改善箇所説明図

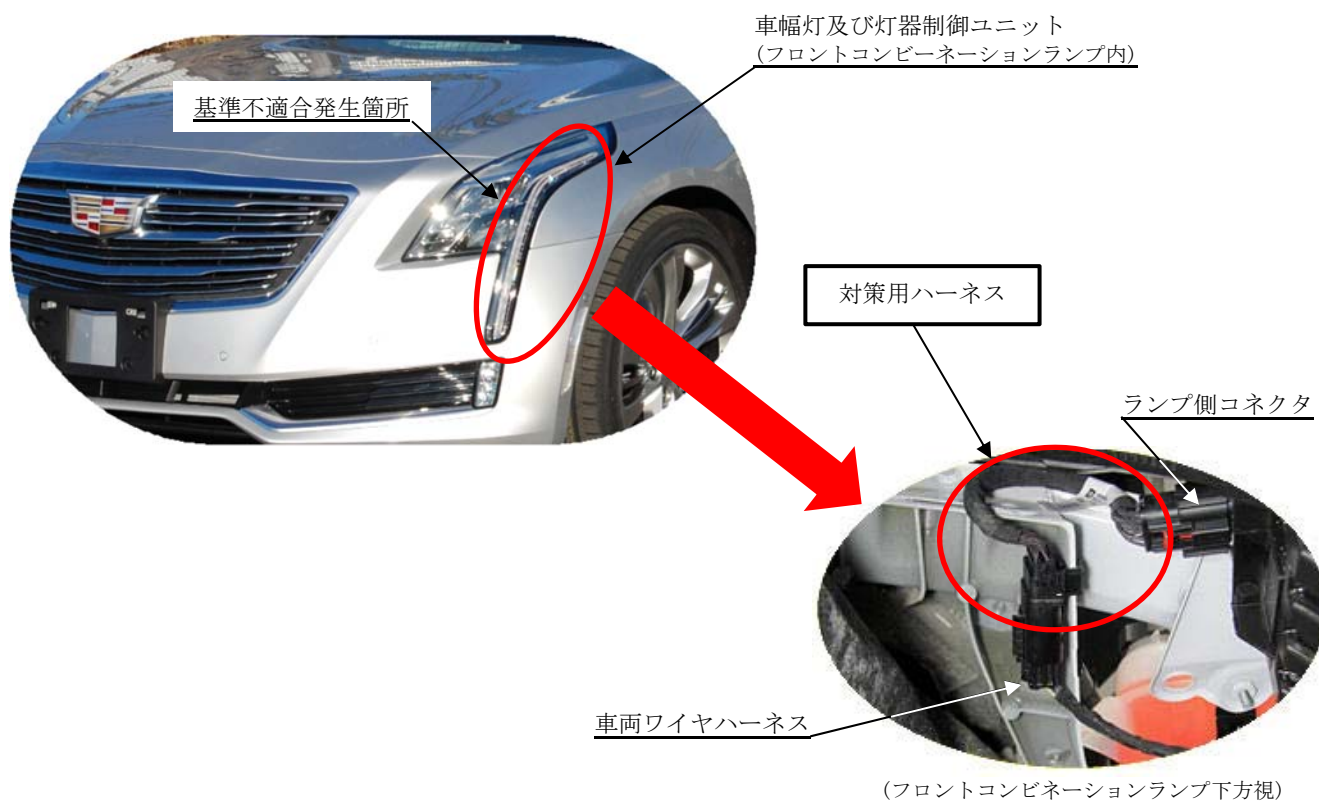
車幅灯において、灯器制御ユニットの電気回路が不適切なため、車両制御ユニットからの車幅灯制御信号を適切に処理することが出来ず、車幅灯の最大光度が基準値を超え、保安基準第 34 条に適合しない。

全車両、左右フロントコンビネーションランプと車両ワイヤハーネス間に対策用ハーネスを取り付ける。

左側ストラットタワー部に青色ペイントを塗布する。
